**AVIS RELATIF À LA PROTECTION
CONTRE LES EVENTUELS EFFETS NOCIFS ET NUISANCES
PROVOQUÉS PAR LES RAYONNEMENTS NON IONISANTS
GÉNÉRÉS PAR DES ANTENNES ÉMETTRICES STATIONNAIRES**

Commune : SPA - Exploitant : TELENET GROUP

Référence exploitant : LG2187E

Rapport n° 592 / 2025

Figure 2 : Vue en plan des installations d'antennes dans un rayon de 300 mètres autour de l'installation faisant l'objet de la demande d'avis

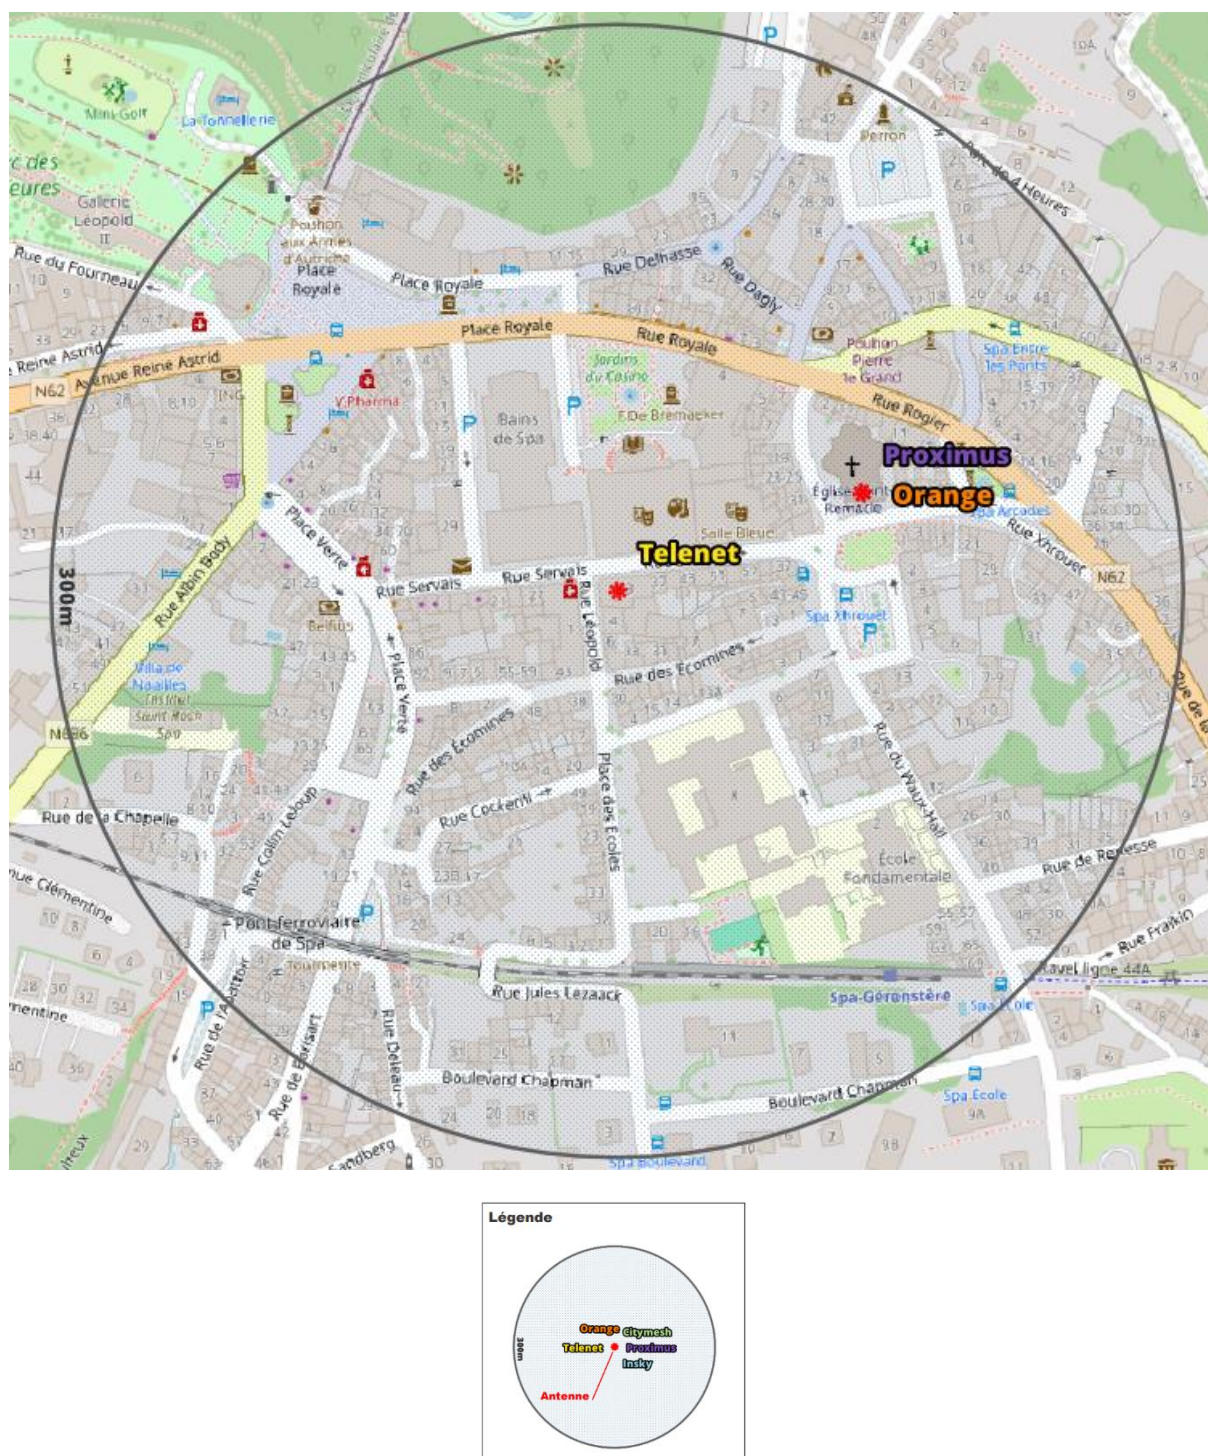
- il y a au plus 4 installations d'antennes émettrices stationnaires présentes dans la zone d'évaluation de 300 mètres de rayon représentée dans la figure 2, y inclus l'installation référencée dans le paragraphe 2 : la limite cumulative définie à l'article 4, §2 du décret est

- b) il y a exactement 5 installations d'antennes émettrices stationnaires présentes dans la zone d'évaluation de 300 mètres de rayon représentée dans la figure 2, y inclus l'installation référencée dans le paragraphe 2 et il existe, pour 3 ou 4 de ces installations, un avis attestant le respect de la limite abrogée de 3 V/m : la limite cumulative définie à l'article 4, §2 du décret est nécessairement respectée dans les lieux de séjour à l'intérieur de la zone d'évaluation de 300 mètres de rayon ;

- c) dans tous les autres cas, il a été vérifié que la limite cumulative définie à l'article 4, §2 du décret n'est pas dépassée dans les lieux de séjour sur base du nombre d'installations localisées dans la zone d'évaluation de 300 mètres de rayon représentée dans la figure 2, de leur localisation ainsi que des données inscrites dans la figure 1 et au paragraphe 4 du présent avis et dans les avis attestant le respect de la limite par installation ou de la limite abrogée de 3 V/m relatifs aux autres installations reprises dans la figure 2.

Compte tenu des considérations ci-dessus, il apparaît que l'intensité du rayonnement électromagnétique généré, dans les lieux de séjour situés dans un rayon de 300 mètres autour de l'installation référencée dans le paragraphe 2, par l'ensemble des antennes émettrices stationnaires de l'ensemble des exploitants du même site d'antennes émettrices stationnaires respecte la limite fixée à l'article 4, § 2 du décret.
